**Avis de la mission régionale d'autorité environnementale
sur les aménagements sur le Rieumassel sur le territoire de la
commune de Grabels (Hérault)**

N°Saisine : 2022-010120

Avis émis le 03 mars 2022

Figure n°8 : Photographies aériennes de Grabels (source : www.remonterletemps.ign.fr)

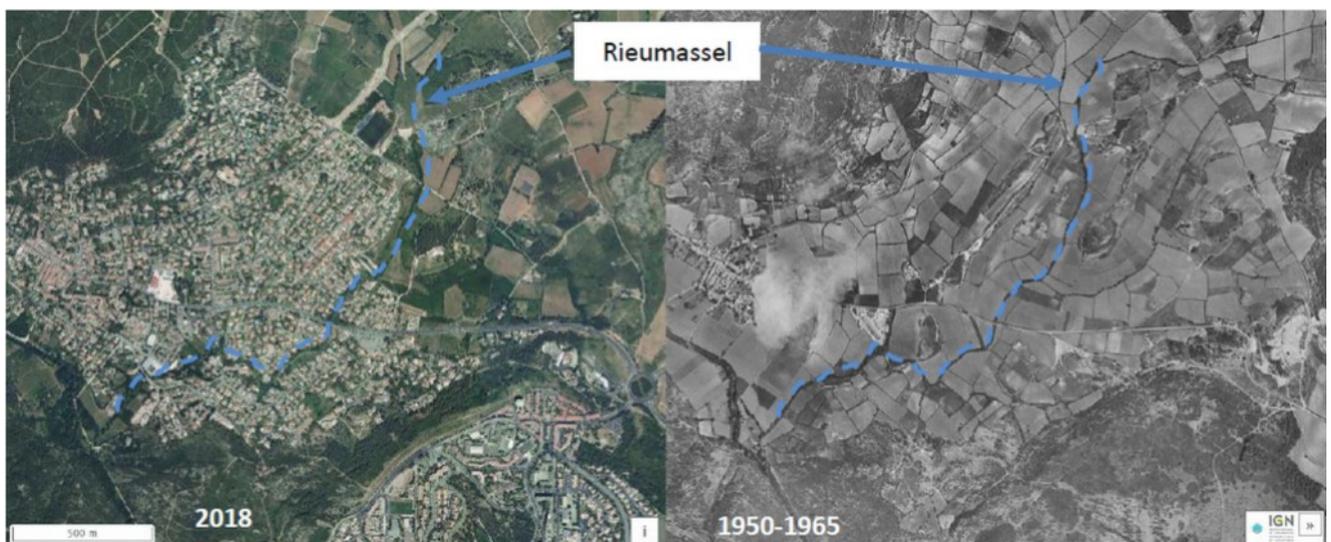
Elle observe, sur la base des photos aériennes de la commune (ci-dessus), l'évolution relativement récente de l'urbanisation autour du Rieumassel, et rappelle que, compte tenu des effets attendus du changement climatique sur les événements pluvieux extrêmes, des épisodes de pluies de type octobre 2014 pourraient se répéter avec des fréquences et des intensités supérieures². D'une manière générale, et particulièrement dans ce contexte climatique, la mise en protection d'une zone inondable, protection qui ne couvre qu'une partie des occurrences, ne doit absolument pas conduire à considérer que cette zone reste ou redevient constructible.

Ceci doit conduire à s'assurer que les dispositions du PPRi sont à la hauteur de l'enjeu ou à défaut de prévoir son actualisation (notamment compte tenu de son ancienneté) de manière à :

La MRAe recommande par ailleurs de s'assurer de la cohérence des dispositions du PPRi avec le niveau de protection envisagé. Le cas échéant elle recommande de prévoir les dispositions nécessaires au sein du PLU.

Figure n°9 : cartes d'inondation pour la crue de retour 100 ans - état actuel (au-dessus) et état projet

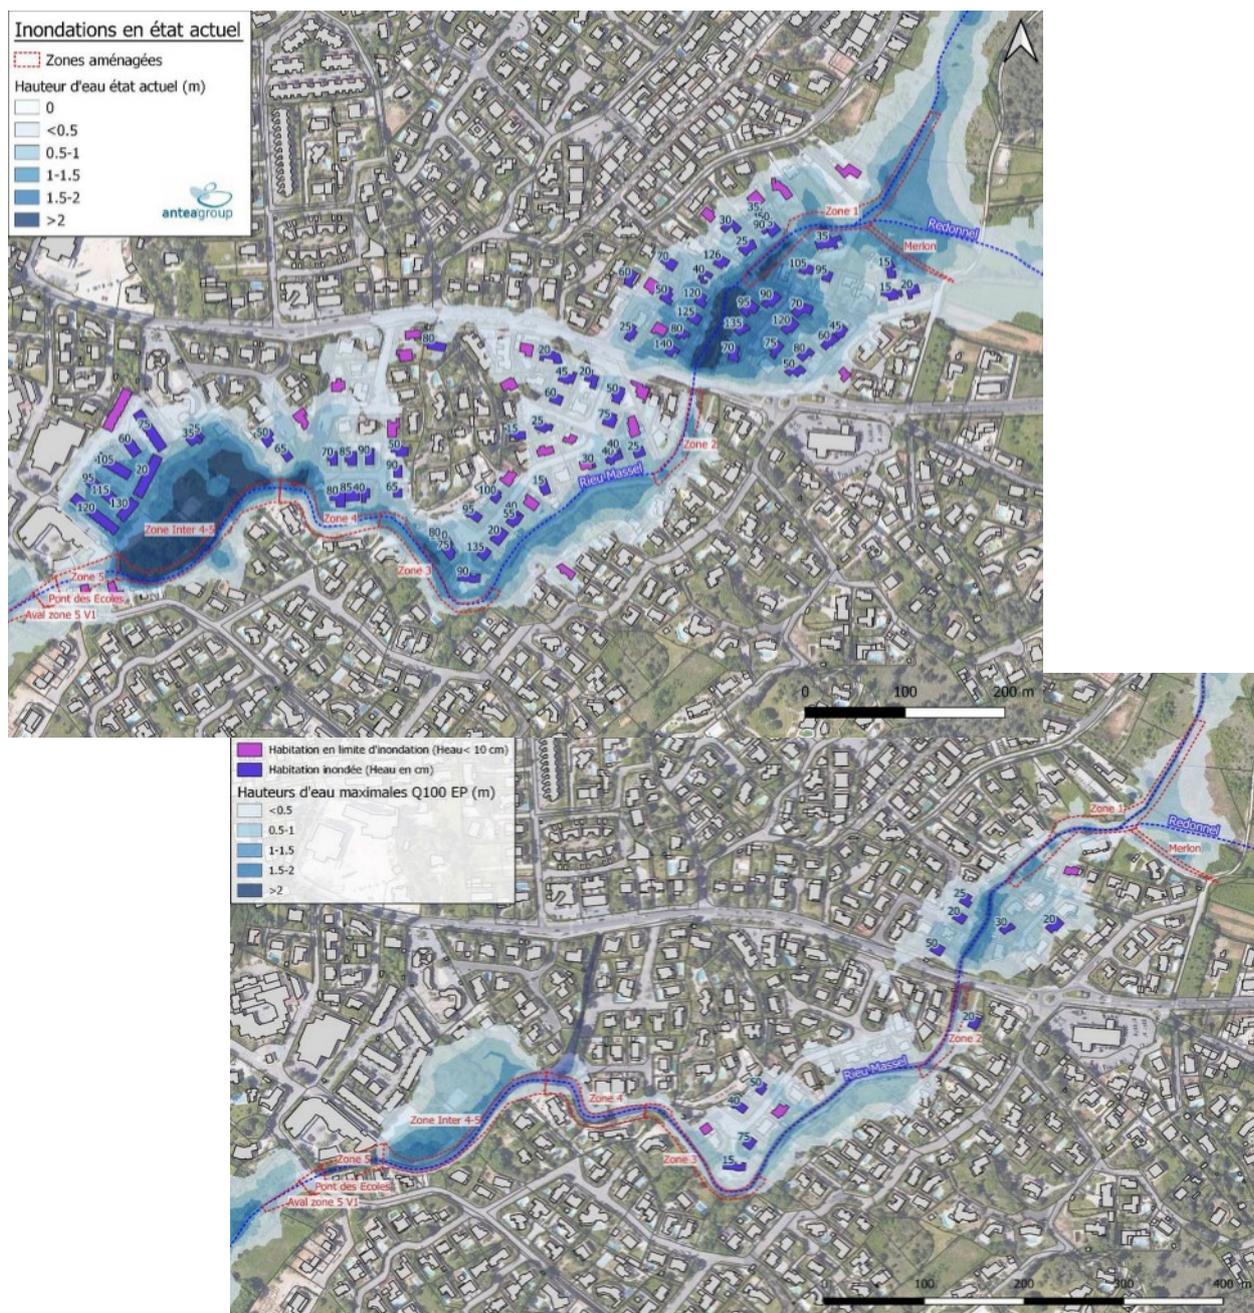
La MRAe considère comme indispensable la solution retenue pour le Rieumassel, consistant à éliminer les goulets d'étranglement qui empêchent l'évacuation des eaux dans le cours d'eau. Elle estime que l'agrandissement du barrage de protection peut venir en complément mais ne peut en effet être considéré comme suffisant dans la mesure où, lors de l'épisode des 6 et 7 octobre 2014, le bassin de rétention, probablement déjà plein compte tenu des pluies précédentes, ne pouvait plus stocker l'eau.

La MRAe recommande d'évaluer l'impact sur les régimes et crues de la Mosson des aménagements prévus sur le Rieumassel.

Figure n°10 : localisation des plantations de reconstitution de la ripisylve

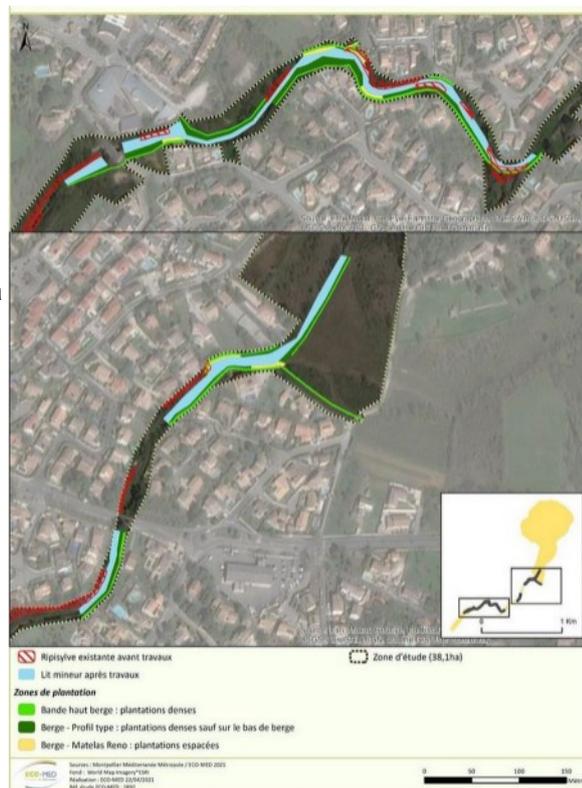
La MRAe recommande dans le cadre de l'élargissement du Rieumassel, d'associer un objectif de renaturation et de reconstitution de la ripisylve afin de rendre à ce cours d'eau ses fonctionnalités.
